KKW TEMELÍN 3 & 4

Fachstellungnahme zum UVP-Gutachten

Erstellt im Auftrag des
Bundesministeriums für Land- und Forstwirtschaft,
Umwelt und Wasserwirtschaft,
Abteilung V/6 „Nuklearkoordination“
GZ BMLFUW-UW.1.1.2/0022-V/6/2008

REPORT
REP-0387

Abbildung 5: Baukosten von fertig gestellten Reaktoren und veranschlagte Kosten von neuen Reaktoren in 2009USD/kW (Barwert).

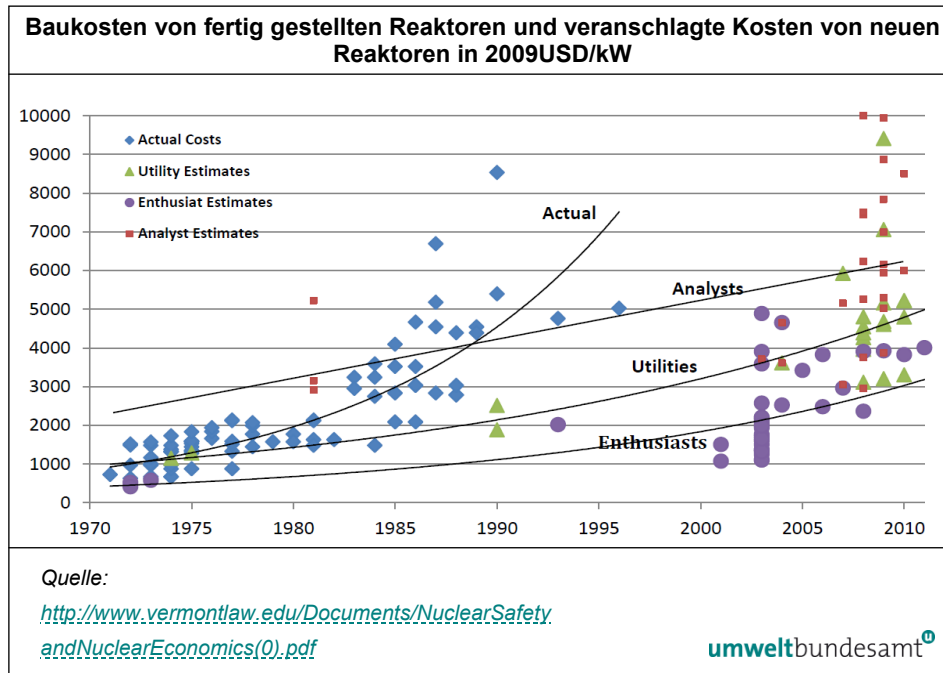
Abbildung 5 zeigt eine Gegenüberstellung der Baukosten von amerikanischen Kernkraftwerken mit der aktuellen Kostenabschätzung für potenzielle neue Projekte. Daraus zeigen sich eindeutig negative Lernkurven. Die aktuellen Kostenschätzungen der Energieversorger sind heute bereits drei Mal so hoch wie die ursprünglichen Schätzungen, die vor einigen Jahren (2005–2008) von einer „Renaissance“ der Kernenergie ausgegangen sind. Unabhängige Analysten an der Wall Street erwarten bereits Kosten, die das 5-fache der ursprünglichen Schätzungen betragen.

Abbildung 8: Darstellung der Vermeidung von CO₂-Emissionen beim Ersatz von Kohlekraftwerken durch andere Technologien in kg vermiedene CO₂-Emissionen je investiertem USD (LOVINS et al. 2008)

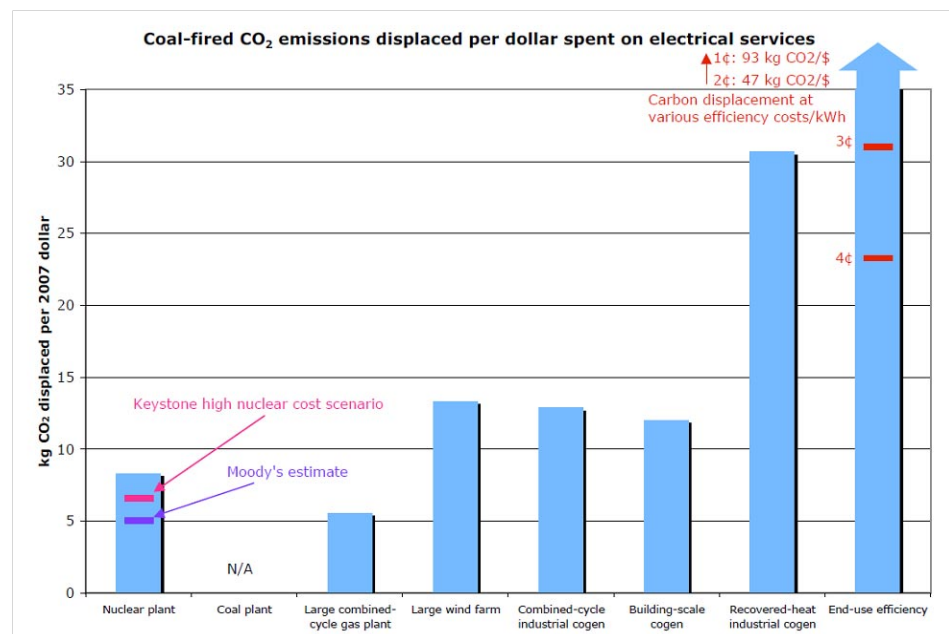
Wie aus Abbildung 8 ersichtlich ist, gibt es eine Vielzahl von Maßnahmen zur Vermeidung von CO₂-Emissionen, die deutlich effizienter sind als die Errichtung von Kernkraftwerken. Dazu zählen insbesondere Energieeffizienzmaßnahmen beim Endverbraucher, Wärmerückgewinnung und industrielle Kraft-Wärme-Kopplung sowie Windkraftanlagen.
